1#楼、2#楼二层平面图

地下室平面图

3#楼 二层平面图

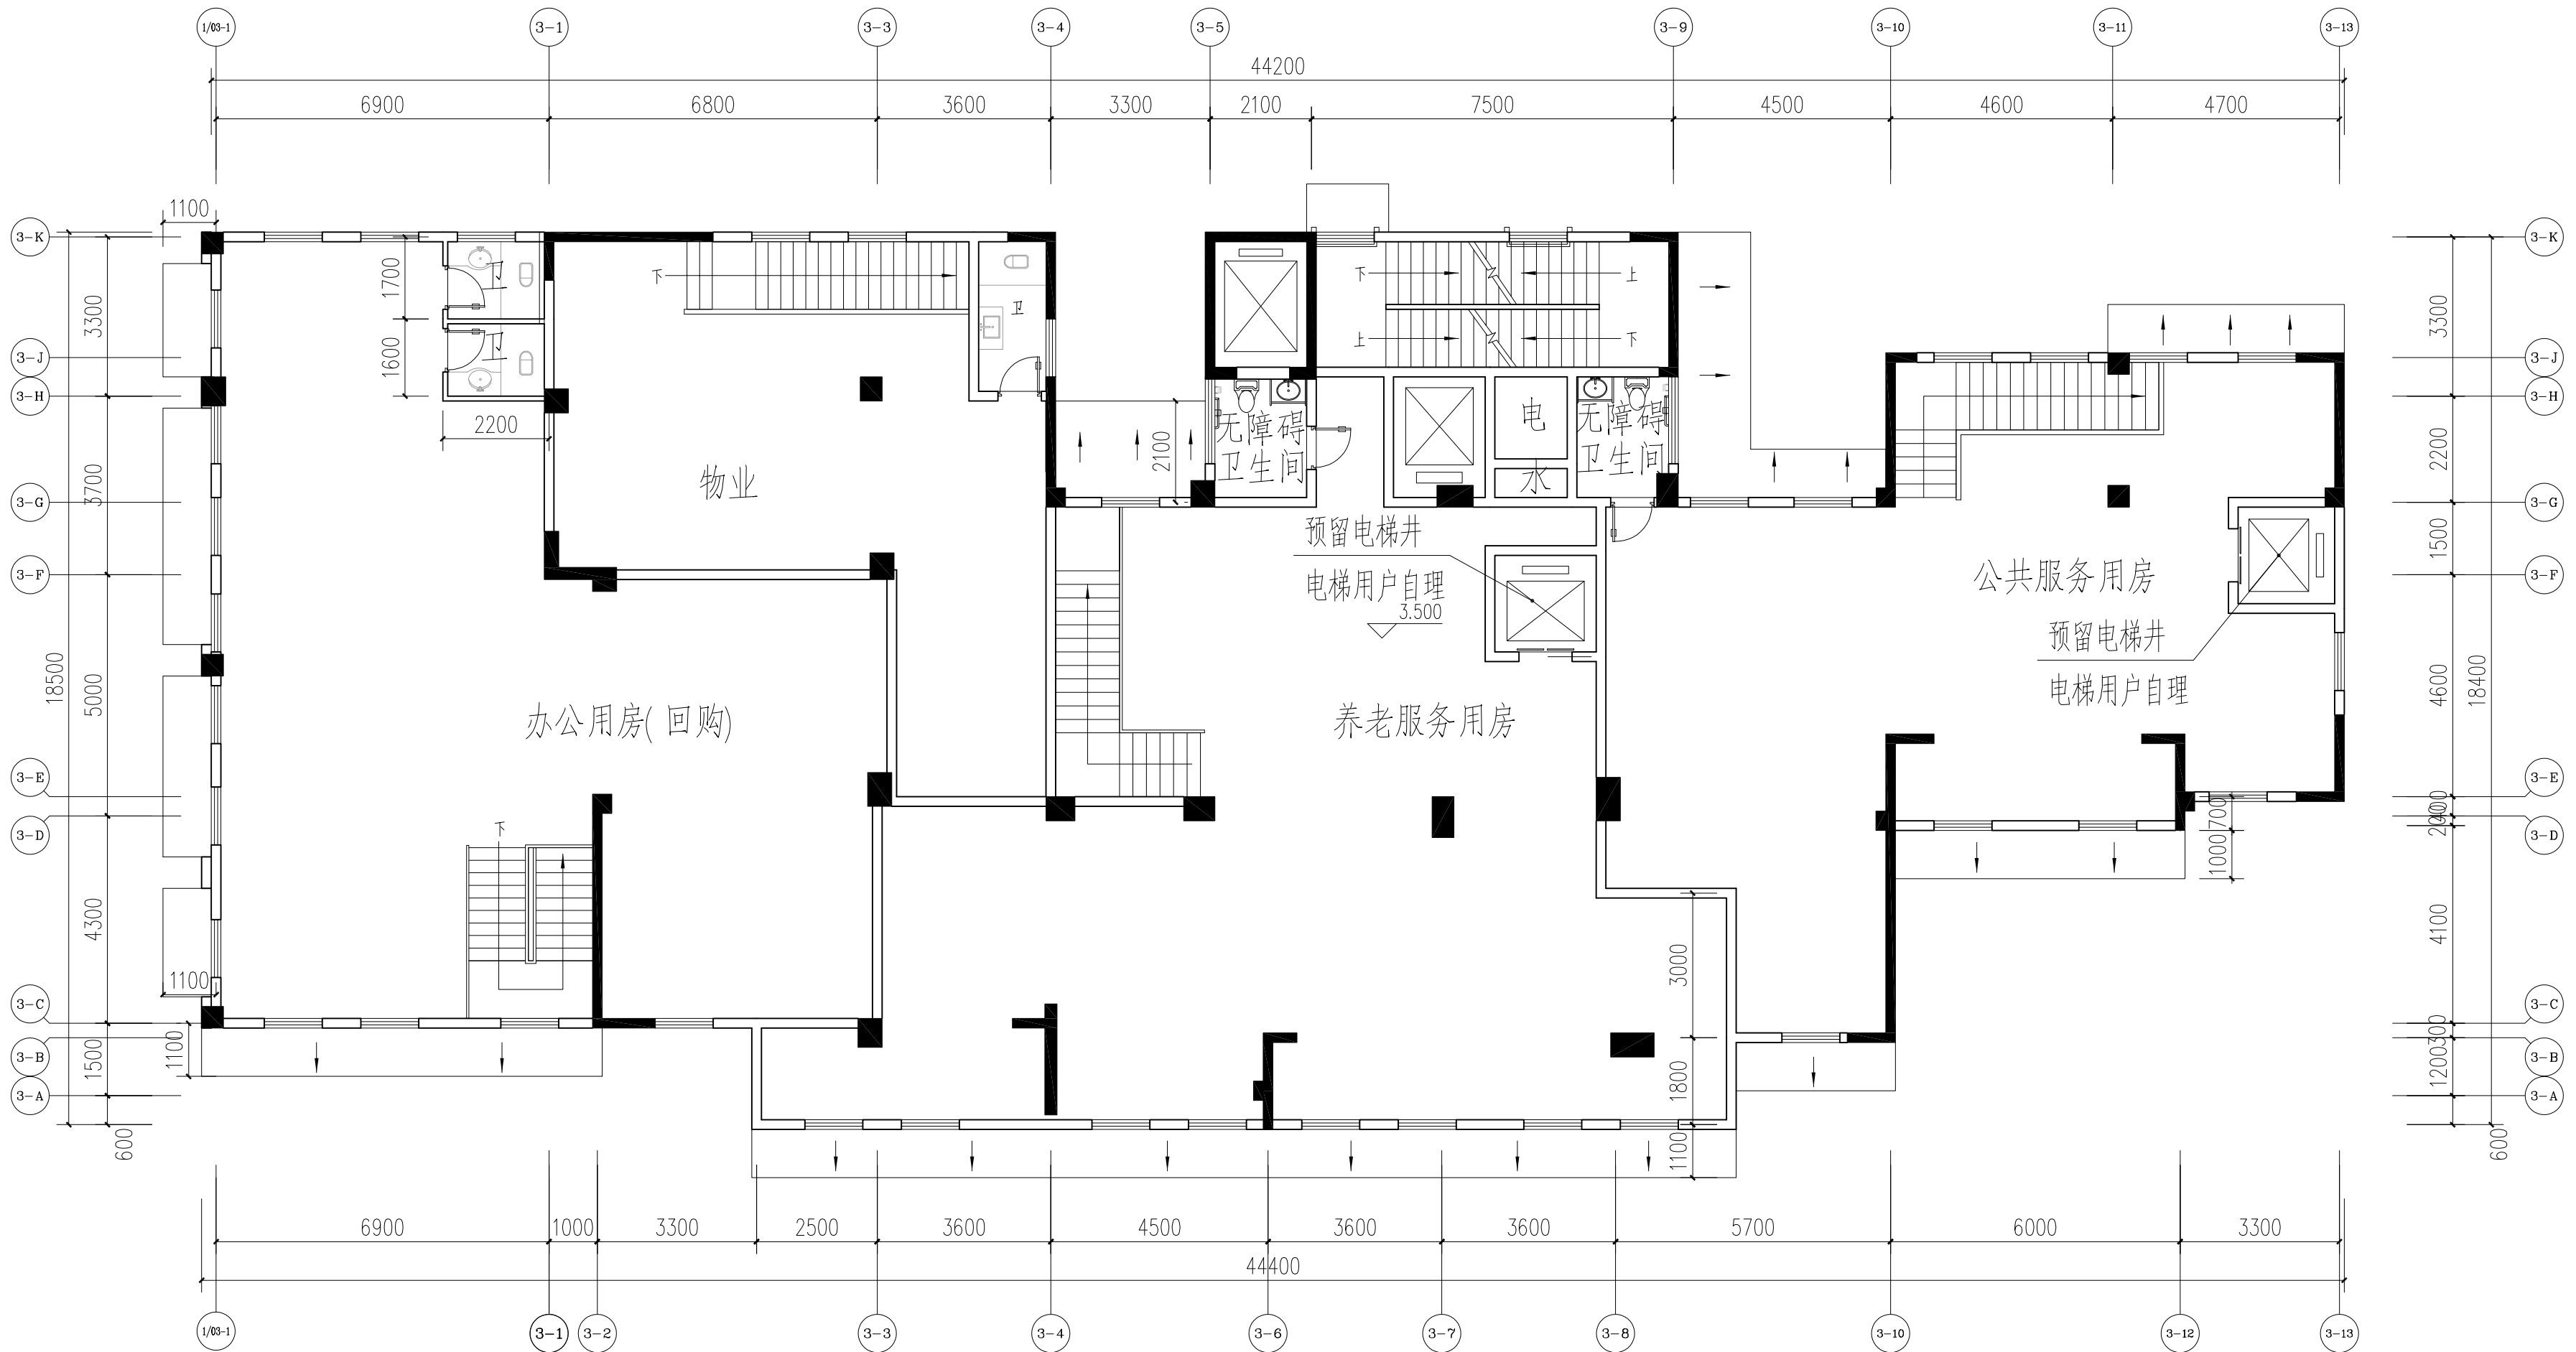
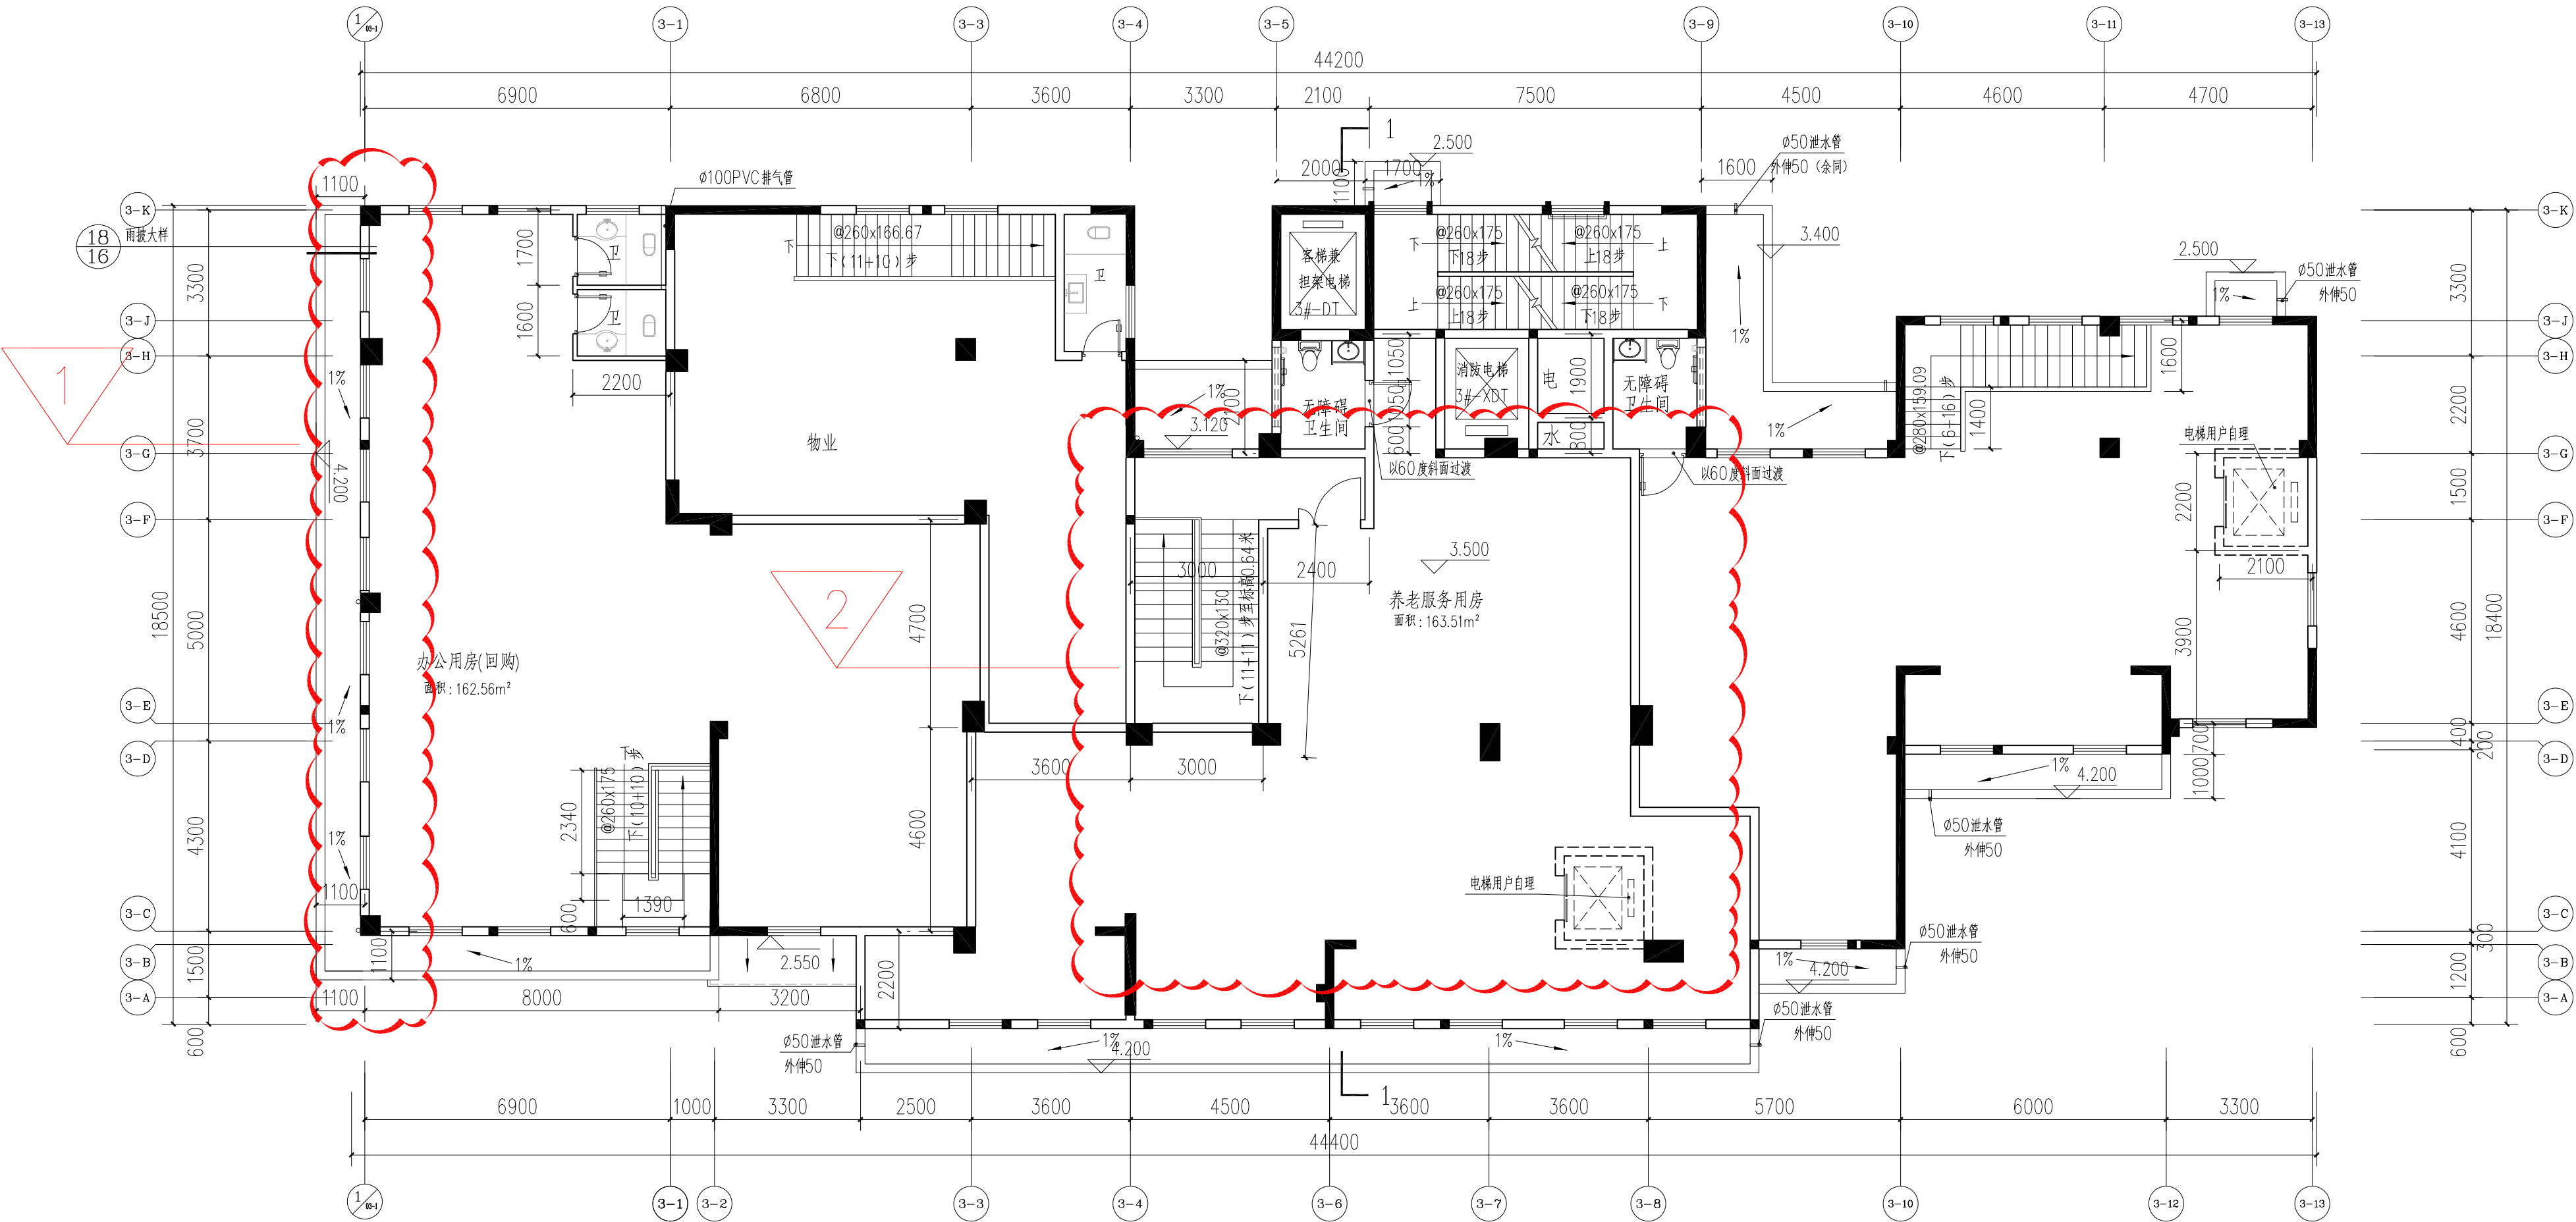
1. 图中1/03轴交3-0轴~3-K轴柱往3-0轴方向移200mm
2. 图中3-4轴~3-5轴供养老服务用房的楼梯设置为封闭楼梯间, 电梯预留位置移至3-C轴
